MINISTÈRE DE LA TRANSITION ÉCOLOGIQUE ET SOLIDAIRE

DM – DGITM/DIT/GRN/GCA – 2020-24

**Objet : A13 – complément du diffuseur d'Heudebouville  
décision ministérielle sur le dossier de demande de principe**

**Schéma de l'aménagement proposé**

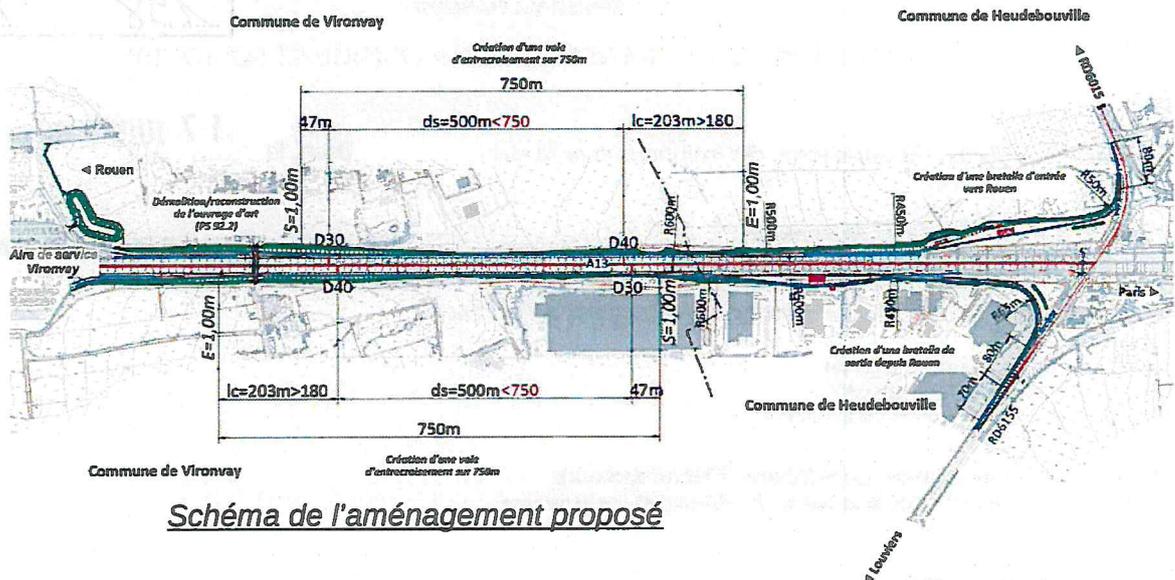
*Après instruction par les services, j'approuve les dispositions prises dans le dossier dans de demande de principe de complément du diffuseur d'Heudebouville, y compris les dérogations demandées, sous réserve de la prise en compte des observations suivantes.*

Les BDD seront dépourvues de tout dispositif d'assainissement et réseaux secs (caniveau à fente, regard, grille...). Ce sont la bande médiane et la berme qui peuvent intégrer ces dispositifs.

Vous veillerez à avoir une pente résultante de 0,5 % en tout point de la chaussée pour permettre une bonne évacuation des eaux. Sinon, vous proposerez un dispositif permettant de traiter ce problème.

*Vous rattraperez la largeur du marquage de la voie d'entrecroisement sur a minima 200m en aval du convergent et sur a minima 200m en amont du divergent.*

*Vous vérifierez la visibilité sur l'ensemble de l'aménagement et sur sa signalisation associée.*

*Au stade de l'avant-projet, vous fournirez des profils en travers au niveau des points singuliers (points S.1,00m, E.1,00m, TPL) en y précisant les dévers correspondants.*

*Vous veillerez à la bonne application des surlargeur de rayon de 50/R pour les courbes de rayon inférieurs à 100 m.*

*Je vous rappelle également que la distance minimale entre dispositifs de retenue est de 6 m minimum, augmentée le cas échéant des surlargeurs réglementaires.*
